Mission régionale d'autorité environnementale
OCCITANIE

Avis
sur la création d'une centrale photovoltaïque au sol à
Avignonet-Lauragais (Haute-Garonne) - au lieu-dit « *Barbette* »

N°Saisine : 2025-14 317
N°MRAe : 2025-APO33
Avis émis le 6 mars 2025

Figure 2 : Plan d'implantation du projet sur fond orthophotographie IGN – réalisation Abies

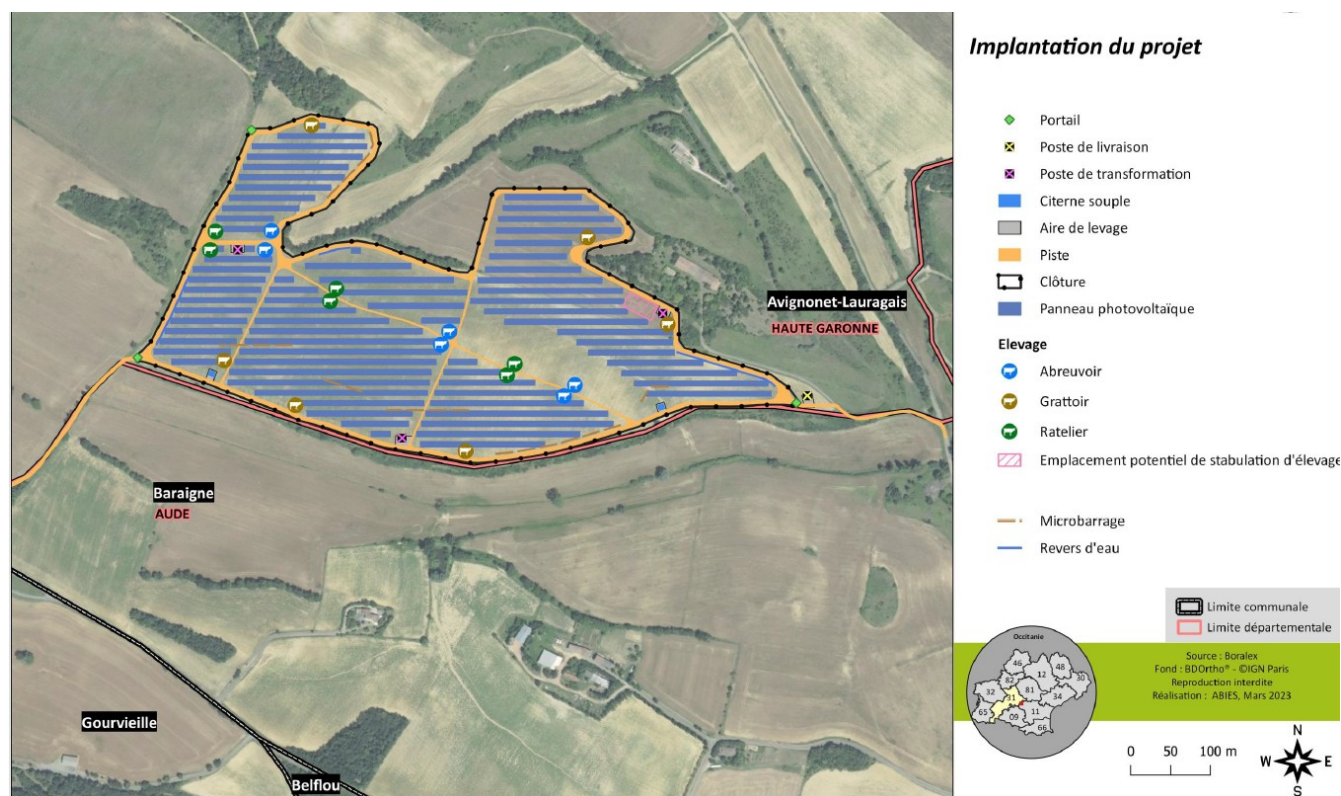
Les aménagements connexes (élargissement et stabilisation de pistes) conduiront à la destruction de 114 m² de haies arborées. Au regard des enjeux faunistiques de ce type d'habitat et de la sensibilité du secteur (corridor écologique), la MRAe recommande de procéder à un évitement en faisant évoluer à la marge l'emprise et/ou l'implantation des différentes composantes du projet.

La MRAe recommande de revoir l'emprise d'implantation des équipements solaires et des pistes de circulation, d'une part, en évitant toute construction au sein de la partie nord et sur la ligne de crête du site du projet et d'autre part, en renonçant aux terrassements. Elle recommande d'éloigner les équipements solaires des trois habitations à proximité afin de minimiser les incidences pour ces habitants.
